VERSLAG OMGEVINGSDIALOOG

# Sonseweg, Nijnsel

## Woonmeij & Hendriks Coppelmans

WORD-HCO003-Verslag Maptionnaire-1a

Schetsontwerp Sonseweg (indicatief) (bron: NieuwBlauw)

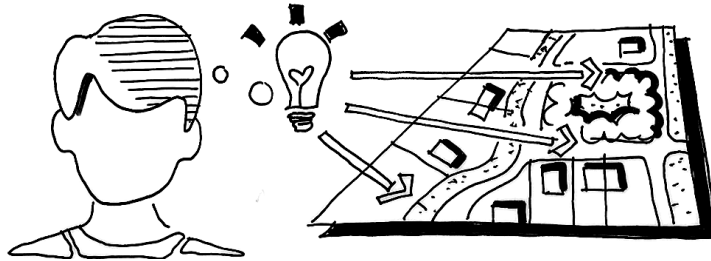
- 1
  - Let op! Ontsluiting van dit perceel via Sonseweg.
  - Dit is de toegang naar de dahlia straat en Huisakkerweg. Dit zou ook kunnen komen te vervallen en dat vanaf de Sonseweg na lounge 8 een afslag gemaakt wordt naar de Dahliastraat en Huisakkerweg

- ontsluiting naar Sonseweg moet behouden blijven
  - Ontsluiting richting Sonseweg om verkeer sneller uit de wijk te halen
  - uitweg naar de Sonseweg

- Doorstroom hoofdweg
  - Ontsluiting Rozenstraat naar Sonseweg. Aangelegd met een kleine bocht in de weg waardoor er een haakse aansluiting op de Sonseweg wordt gerealiseerd. Hiermee ontstaat een goede ontsluiting voor het groot aantal nieuwe wooneenheden. Vooral het afsluiten van de Dahliastraat wordt anders een groot probleem

- Ontsluiting van en naar Sonseweg door een verlenging van de Rozenstraat met een flauwe bocht naar de ventweg
  - Vanaf hier de Rozenstraat verlengen tot aan de Sonseweg zodat de ontstane verkeerstoename hier kan worden ontsloten.

- ontsluiting Rozenstraat, Dahliastraat, appartementengebouw via aansluiting rechtstreeks naar de Sonseweg
  - zorgen dat ontsluiting naar de Sonseweg behouden blijft. hier kan mogelijk een nieuwe ontsluiting gemaakt worden

- De Rozenstraat doortrekken naar de Sonseweg
  - het lijkt ons zinvol om de Rozenstraat te verlengen naar de Sonseweg met als doel dat niet alle verkeer uit het dorp via de Huisakkerweg ontsloten wordt

- Ik zou de Rozenstraat verlengen tot aan de Sonseweg om te voorkomen dat al het verkeer via de Dahliastraat en de Huisakkerweg of door het dorp moet.

- De Rozenstraat verlengen tot aan de ventweg, zodat de ontstane verkeerstoename door afsluiting van de ontsluiting einde Dahliastraat en extra woningen, hier het plan kunnen ontsluiten. Hierdoor wordt de Huisakkerweg ontzien van extra verkeersbelasting.

|   | <ul style="list-style-type: none"> <li>• rechtsreeks de weg van de Rozenstraat door trekken naar de Sonseweg</li> <li>• aansluiting vanuit Rozenstraat op Sonseweg</li> <li>• Zorg voor een flauwe bocht in de verlenging van de Rozenstraat zodat de ventweg haaks benaderd kan worden.</li> </ul>                                                                                                                                                                                                                                                                                                                                                                                                                                                                                                                                                                                                                                                                                                                                                                                                                                                                                                                                                                                                                                                                                                                                                                                                                                                                                                                                                                                                                                                                                                                                                                                                                                                                                                                                                                                                                                                                                                                                                                                                                                                                                                                 |
| 2 | <ul style="list-style-type: none"> <li>• Appartementen en parkeerterrein omwisselen waardoor het parkeerterrein aangesloten kan worden op de Sonseweg en aan de andere kant voor ontsluiting Rozenstraat kan gelden</li> <li>• vanuit parkeerplaats ook aansluiting op Sonseweg</li> <li>• Hier parkeerplaats ontsluiten via Sonseweg om verkeersdruk in en door de wijk beperkt te houden.</li> <li>• Extra mogelijkheid voor ontsluiting richting Sonseweg</li> <li>• Aansluiting naar Sonseweg maken</li> <li>• Ontsluiting maken naar Sonseweg, voor verdeling verkeer in de wijk</li> <li>• hier een aansluiting op de Sonseweg zodat er niet zoveel verkeer door het dorp moet en meteen het dorp kunnen verlaten met de auto</li> <li>• uitweg naar de Sonseweg</li> <li>• ontsluiting naar Sonseweg moet behouden blijven. mogelijk kan hier een nieuwe ontsluiting gemaakt worden</li> <li>• De lange gebogen parkeerplaats opknippen zodat een groot gedeelte op de ventweg kan ontsluiten. Hierdoor wordt de Huisakkerweg ontzien van extra verkeersbelasting</li> <li>• Betekent wel aanpassing verkeerssnelheid terug naar 30 t/m aansluiting Huisakkerweg</li> <li>• De parkeerplaats doortrekken naar de Sonseweg</li> <li>• Kunnen deze auto parkeerplaatsen niet in een kelder? Het zou mooi zijn dat hier een parkje zou kunnen komen met bankjes en bomen</li> <li>• Deze inrit verbreden en aansluiten op de sonde weg</li> <li>• Of: ontsluiting Rozenstraat, Dahliastraat, appartementengebouw via een rechtstreekse aansluiting op de Sonseweg; Dan houd je 3 rechtstreekse aansluitingen naar de Sonseweg over: 1. Oude Lieshoutseweg, 2. de in suggestie 2 bedoelde aansluiting vanaf Dahliastraat, en 3. aansluiting Huisakkerweg</li> <li>• Losse parkeerplaatsen voor woonwijk, los van deel Lounge 8</li> <li>• De ingang van deze parkeervoorzieningen aan de andere kant maken. Zodat deze auto's direct de Sonseweg opdraaien en dus niet door de wijk hoeven</li> <li>• Een betere uitstroom voor het verkeer zou wenselijk zijn, vooral nu er meer woningen komen dus meer verkeer nieuwe aansluiting maken aan Sonseweg of oude behouden bij Dahliastraat</li> <li>• Een andere mogelijkheid om het verkeer te ontsluiten, is de Violenstraat doortrekken tot de Sonseweg. Met name om niet al het verkeer door de Dahliastraat/ Huisakkerweg of het dorp te krijgen.</li> </ul> |
| 3 | <ul style="list-style-type: none"> <li>• maak hier 6 schuine parkeerplaatsen van zodat je de weg vrij blijft. want er staan al een hoop wagens op de weg en dan kun je er helemaal niet meer door als er nog meer bij komen op de weg. gaat voor ongelukken zorgen.</li> <li>• Ik zou hier geen parkeerplaatsen maken, er is plek genoeg bij lounge 8, daar zijn ook heel veel parkeerplaatsen getekend!</li> <li>• Wegversmalling</li> <li>• Infrastructuur compleet aanpakken</li> <li>• Parkeerplaatsen verleggen i.v.m. ruimtegebrek en smalle straatjes</li> <li>• Deze lijn gaat midden door onze tuin. Graag het plan 2,5 meter opschuiven zodat we onze tuin kunnen behouden. De tuin is al meer als 20 jaar zo en was dus ook al zo toen wij er in 2021 kwamen wonen. Wij hebben ook getekend voor het huis met tuin</li> <li>• Hier zouden we de optie graag willen houden om met de auto achterom te kunnen, wij hebben daar een garage.</li> <li>• Deze inrit verbreden en meer parkeerplaatsen aanleggen</li> <li>• Tuin mag groter</li> <li>• Hier is onze tuin. Dit plan is niet ons plan</li> <li>• Tuin mag groter</li> </ul>                                                                                                                                                                                                                                                                                                                                                                                                                                                                                                                                                                                                                                                                                                                                                                                                                                                                                                                                                                                                                                                                                                                                                                                                                                                                      |
| 4 | <ul style="list-style-type: none"> <li>• Pad voegt niks toe.</li> <li>• Meer plekken creëren. Nu is er ingetekend dat er minder parkeerplekken zijn dan woningen. Parkeeren in Nijnsel is al heel erg krap.</li> <li>• heel dit blok hoeft er niet te komen .al jaren wordt er Nijnsel beloofd dat er sociale huurwoningen komen voor starters en jonge gezinnen om de veroudering in Nijnsel tegen te gaan .er is notabene op die belofte een nieuwe school gebouwd</li> <li>• andere woningen, gewone gezinswoningen zoals er nu staan maar dan minder tuin maar wel een berging</li> <li>• gewone gezinswoningen zoals nu, maar dan minder tuin</li> <li>• Eigenlijk moeten de nieuwe woningen aansluiting krijgen op de dahlia straat i.p.v. violenstraat</li> </ul>                                                                                                                                                                                                                                                                                                                                                                                                                                                                                                                                                                                                                                                                                                                                                                                                                                                                                                                                                                                                                                                                                                                                                                                                                                                                                                                                                                                                                                                                                                                                                                                                                                            |

| 1 | <ul style="list-style-type: none"> <li>• Afsluiten voor auto's. Maar alleen als er een andere aansluiting met Sonseweg voor terugkomt. Anders gaat al het verkeer door de violen straat richting azalea straat. Daar wordt het dan veel te druk</li> <li>• evt. Rozenweg doortrekken om aansluiting met de Sonseweg als dit wordt afgesloten</li> <li>• Vervallen ontsluiting, dit is nu een gevaarlijk punt. Zou via verlengde Rozenstraat beter en veiliger worden.</li> <li>• zorg voor een goede ontsluiting vanuit de wijk naar Sonseweg</li> <li>• Uitrit om de wijk uit te komen</li> <li>• Afsluiten bij de Rozenstraat i.p.v. aan de sonde weg</li> <li>• Rozenstraat doortrekken naar Sonseweg.</li> <li>• de straat door trekken van de Rozenstraat rechtstreeks op de Sonseweg. dus door de vijver die er nou ligt. zodat er niet een hoop verkeer door de Rozenstraat moet. die straat is al smal en je wilt het verkeer zo vlug mogelijk de wijk uit hebben en niet eerst door Nijnsel laten rijden.</li> <li>• Wellicht als er veel commentaar komt vanuit de wijk de Rozenstraat doortrekken en daar de aansluiting maken op de Sonseweg en aan de zijkant daar wellicht de parkeerplekken leggen...</li> <li>• eventueel hier rechtdoor naar de Sonseweg</li> <li>• Graag een ontsluiting tussen Rozenstraat</li> <li>• Graag een ontsluiting tussen Rozenstraat en Sonseweg om veel verkeer door de Dahlistraat te voorkomen omdat de huidige ontsluiting v.d. Dahlistraat naar de Sonseweg dicht gaat. B.v.d.</li> <li>• Ontsluiten Rozenstraat op ventweg voor verbeterende en veilige ontsluiting van de wijk</li> <li>• Extra mogelijkheid voor uitrit uit de wijk</li> <li>• Ontsluiting vanaf hier (Sonseweg) naar Rozenstraat om extra verkeer door de wijk te minimaliseren.</li> </ul> |
| 2 | <ul style="list-style-type: none"> <li>• niet goed</li> <li>• let op geluidshinder van A50 en randweg</li> <li>• test</li> <li>• Mogelijkheid om de wijk uit te komen</li> </ul>                                                                                                                                                                                                                                                                                                                                                                                                                                                                                                                                                                                                                                                                                                                                                                                                                                                                                                                                                                                                                                                                                                                                                                                                                                                                                                                                                                                                                                                                                                                                                                                                                                  |

|   | <ul style="list-style-type: none"> <li>• hier een opening maken naar de Sonseweg</li> <li>• Hier een weg maken om van de Sonseweg naar de Dahliastraat violenstraat en Huisakkerweg te gaan.</li> <li>• Nieuwe uitrit verkeer met overzicht</li> <li>• Parkeerplaats aan de noordkant van het appartementencomplex situeren en aansluiten op de al eerdergenoemde verlengde Rozenstraat het complex kan dan iets zuidelijker opgeschoven worden</li> <li>• Groenstrook maken om de twee parkeerdelen op te splitsen. Aanzicht en leefbaarheid verbeteren</li> <li>• nog een appartementencomplex erbij en parkeergelegenheid onder de grond</li> <li>• Oprit naar parkeerplaatsen vanuit de wijk hier laten vervallen, deze kunnen via Sonseweg op en afrijden om extra verkeersdruk in de wijk te voorkomen.</li> <li>• hier moet de weg naar de Sonseweg komen, er komen 30 woningen bij en die willen jullie dat ze allemaal door het dorp gaan.</li> <li>• Deze weide betrekken in het plangebied. Zie opmerking 'ontsluiting'.</li> <li>• Dit stuk braakliggend terrein ook gebruiken voor invulling van nieuwe woningen/appartementen.</li> <li>• aansluiting op Sonseweg maken, ik zou alles wel toe willen lichten, want ik heb nog veel meer ideeën.</li> <li>• Alternatieve ontsluiting van nieuwe wijk door de Violenstraat door te trekken door de weilanden richting Sonseweg.</li> <li>• Als het tussenliggende weiland tot het plan zou behoren is een ontsluiting van Violenstraat., Dahliastraat. en Rozenstraat mogelijk vanaf de Violenstraat recht naar de Sonseweg; de open zichtlijn blijft ook dan bestaan!</li> <li>• Straat doorlopen naar de Rooiseweg</li> <li>• Ontsluiting van Violenstraat naar Sonseweg</li> <li>• Violenstraat aansluiten op Sonseweg</li> <li>• Violenstaart doortrekken naar de Sonseweg</li> </ul> |
| 3 | <ul style="list-style-type: none"> <li>• boom weg. straat is al smal en word door die boom niet beter</li> <li>• een prima plan met de huizen. alleen zorgen voor een ander plan zodat het verkeer niet helemaal door Nijnsel moet en zo vlug mogelijk de Sonseweg op kunnen. en niet door Nijnsel laten gaan, zorgt voor meer ongelukken met voetgangers en fietsers</li> <li>• Deze 3 parkeerplaatsen hier niet toepassen, maar deze ruimte gebruiken voor veilige brede weg en trottoir.</li> <li>• Het is de vraag of het uitzicht vanuit deze huizen op deze manier ideaal is, al je ze een kwart slag draait heb je uitzicht op de Sonseweg. Wellicht is dat uitzicht weidser</li> <li>• maak meer sociale gezinswoningen met ruimte voor de mensen zelf</li> <li>• Tuinen zijn aan de kleine kant, zeker met wat we nu hebben</li> <li>• Het grasveld wordt niet gebruikt, wellicht meer groene parkeergelegenheid creëren voor de parkeerproblematiek in de Tulpenstraat met hagen o.i.d. ertussen.</li> <li>• Verwaarloosd grasveld en de essen die hier staan wortelen trottoir en veld kapot. Nu is wel de mogelijkheid om dit gebied te betrekken in het nieuwe plan en dit toekomstbestendig te maken.</li> <li>• Bestaande situatie behouden i.v.m. tuin van tulpstraat 16. Deze tuin is al tientallen jaren zo en daar is ons huurcontract ook op gebaseerde</li> <li>• Plaats een hoge muur als afscheiding nieuwe wijk en tulpstraat x en x zodat onze tuinen behouden blijven</li> <li>• Deze parkeerplekken gaan ten koste van onze tuin</li> <li>• Graag persoonlijk bespreken</li> <li>• Hier is een achterom voor een van de woningen (x) naar hun garage. De vorige bewoners gaven aan dat dat zelfs in hun koopcontract stond</li> </ul>                                                                                      |
| 4 | <ul style="list-style-type: none"> <li>• Vier huizen Tulpstraat samen met laatste tweekapper Violenstraat meenemen in het plan.</li> <li>• Hier 2 woningen van maken zodat er ook gezinnen in kunnen meerdere kinderen</li> <li>• Dat we daar graag willen wonen</li> <li>• Dit pad is op het moment niet mogelijk en daarbij zouden wij als bewoners dit liever niet willen hebben ook i.v.m. diefstal preventie.</li> <li>• Dit is het niet gewenst voor onze woningen</li> <li>• Sluipwegen inbraak</li> </ul>                                                                                                                                                                                                                                                                                                                                                                                                                                                                                                                                                                                                                                                                                                                                                                                                                                                                                                                                                                                                                                                                                                                                                                                                                                                                                                                                     |
| 5 | <ul style="list-style-type: none"> <li>• hier nieuwe inrit en eenrichtingsverkeer maken bij de nieuwe woningen en schuine parkeervakken maken, heb je veel minder ruimte nodig</li> <li>• Balkons aan binnenzijde appartementen. Geen aan violenstraat</li> <li>• maar meer sociale gezinswoningen met ruimte voor de mensen zelf</li> <li>• drempels in de weg zodat t geen racebaan wordt zoals nu soms het geval is, zeker als de punt van de Dahliastraat wordt afgesloten met de Sonseweg</li> </ul>                                                                                                                                                                                                                                                                                                                                                                                                                                                                                                                                                                                                                                                                                                                                                                                                                                                                                                                                                                                                                                                                                                                                                                                                                                                                                                                                             |

- Mijn algemene indruk van het plan is positief. De geplande appartementen (op de plaats van Lounge 8) 3 hoog is naar mijn mening te hoog. 2 verdiepingen hoog en uitbreiding in horizontale zin lijkt mij beter (terplekke is ruimte genoeg.) Voor wat betreft de afsluiting van de Dahliastraat. Ter hoogte van de huisnummers xxxx Verzoek ik u contact op te nemen met mij om de situatie ter plekke te overzien.
- Hoek tulpstraat xxx moeten hun tuinen kunnen behouden. Wandelpaden aldaar zoals in het plan wat er nu ligt brengt veel onrust in de straat, ook wordt het inbraak gevoeliger en ook ontstaan vluchtroutes voor inbrekers.
- In dit plan wordt er een stuk tuin gepakt om een voetpad te maken

- Schitterend verbetering van Nijnsel. Wij maken ons wel grote zorgen door de afsluiting van de Dahliastraat op de Sonseweg. Hierdoor ontstaat veel te veel verkeer in de woonwijk. Het kan niet zo zijn dat al het ontsluitingsverkeer via de Dahliastraat → Huisakkerweg wordt geleid om naar Sint-Oedenrode te kunnen rijden.

- Garage in Rozenstraat, hoop makkelijk in en uit te kunnen. Dit daar er parkeerplaatsen tegenover komen
- Ontsluiting van de wijk via verbinding Violenstraat naar Sonseweg. Afsluiten van de Dahliastraat op Sonseweg is bespreekbaar in overleg met de direct omwonenden. Sonseweg vanaf Kombi Bouwmaterialen verkeer remmende maatregelen naar 50 km/h i.v.m. aansluitingen vanuit de kern Nijnsel.

- Ik zou de ontsluiting voor de bestaande woningen aan de Dahliastraat, violenstraat en Rozenstraat en Huisakkerweg anders regelen via een nieuwe weg vanaf Sonseweg tussen lounge 8 en Dahliastraat 6 Recht t.o.v. violenstraat kom je dan uit. Dan kun je links en rechtsaf. Graag veel groen.

- Indien mogelijk Rozenstraat doortrekken naar Sonseweg!! Rechtstreekse ontsluiting en niet via Dahliastraat.
- Het kan toch niet de bedoeling zijn om alle verkeer vanuit Dahliastraat en Rozenstraat via het Tulp-plein, Tulpstraat en Oude Lieshoutseweg naar Lieshoutseweg (via Dorpsplein met Dorpshuis) of naar de Sonseweg te leiden. Dat is met de smalle straten en de gewenste rust (Tulp-plein en Dorpsplein/Kerkplein) vragen om problemen.

- In het voorstel wordt de ontsluiting aan het einde van de Dahliastraat afgesloten voor auto's, dus in de praktijk worden er heel veel auto's ontsloten via de Huisakkerweg. Daar ben ik het niet mee eens. Het is voor ons van groot belang dat de ontsluiting er komt ter hoogte van het begin van de Dahliastraat en/of bij lounge 8.

- Vraag: Is er goed gekeken naar de totale ontsluiting van het verkeer in relatie met omliggende wegen Nijnsel in en uit. Met name Dahliastraat en Huisakkerweg?

- Neem in de plannen mee dat er geen onnodige extra verkeersdrukte in de wijk ontstaat vanwege het vervallen van auto ontsluiting (in het huidige voorstel) richting Sonseweg.

- Ik zou de boog vanuit appartementencomplex naar Sonseweg laten lopen zodat je niet te veel verkeer de wijk in stuurt.
- Het idee om de kruising van de Dahliastraat naar de Sonseweg af te sluiten, zal voor drukke vervelende situaties gaan zorgen in het hart van Nijnsel als al de mensen die woonachtig zijn in dit gebied via de Rozenstraat en tulpstraat richting Sint-Oedenrode gaan, evenals de mensen die via de Dahliastraat en Huisakkerweg richting Son en Breugel moeten...wellicht een idee om ergens bij de violenstraat een ontsluiting te maken

- De Rozenstraat door trekken naar Sonseweg en de parkeerplaatsen doortrekken naar de Sonseweg.
- Ik begrijp niet waarom je het verkeer extra door de wijk/centrum gaat brengen als je nagenoeg tegen

| <p>de Sonseweg aan zit. Maakt het onveiliger voor schoolgaande en spelende kinderen.</p> <ul style="list-style-type: none"> <li>• Er moet een weg komen die op de Sonseweg uitkomt, dus niet helemaal afsluiten. Kruising violenstraat en Dahliastraat niet hoger dan nokhoogte huizen violenstraat. De balkons laten uitkijken naar de binnenzijde.</li> <li>• zorg voorgoed ontsluiting vanuit de wijk</li> </ul>                                                                                                                                                                                                                                                                                                                                                                                                                                                                                                                                                                                                                                                                                                                                                                                                                                                                                                                                                                                                                                                                                                                                                                                                                                                                                                                                                                                                                                                                                                                                                                                                                                                                                                |

De opmerkingen geven aanleiding om nader te kijken woningtypologie en begrenzingen. Met betrekking tot de ontsluiting zal afstemming gezocht worden met de gemeente Meijerstad. Er zal naar aanleiding van de gemaakte opmerkingen enkele planonderdelen duidelijk(er) omschreven worden in de toelichting van het bestemmingsplan en nader onderzocht worden.
